Ministero della Transizione Ecologica

Parere n. 292 del 4 luglio 2022

Progetto:	<p><i>VIA ex art. 23 del D.Lgs. 152/2006 e Verifica PUT ex D.P.R. 120/2017</i></p> <p><i>Nuovo collegamento ferroviario stazione di Bergamo – Aeroporto Orio al Serio. Lotto 1: Nuova linea Bergamo – Orio al Serio con modifiche alla radice EST del PRG di Bergamo e del PRG di Orio al Serio. Progetto Definitivo</i></p> <p><i>ID VIP 5609</i></p>
Proponente:	<p><i>R.F.I. RETE FERROVIARIA ITALIANA S.P.A.</i></p>

Figura 13– Tavola di Progetto e sezione con inserimento del bosco lineare (osservazione Parco dei Colli di Bergamo)

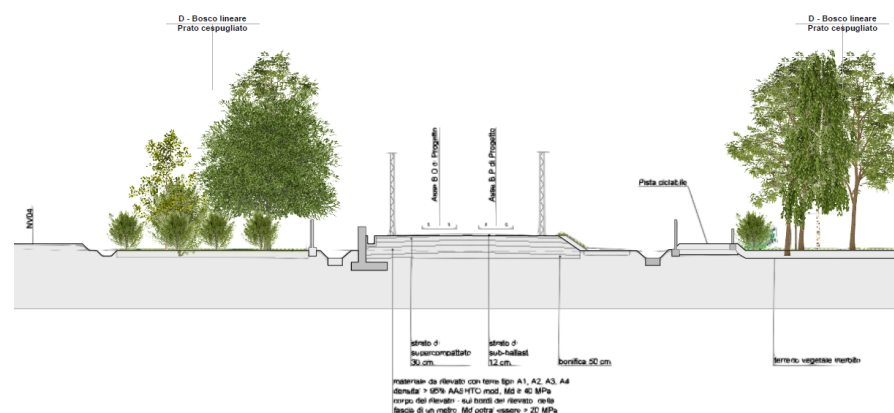
Con riferimento all'ultima osservazione elencata, è utile qui riportare la proposta progettuale di bosco lineare inserita sulla planimetria di progetto e una sezione tipo dalla quale si evince la tipologia dell'intervento inserita nell'osservazione a titolo esemplificativo.
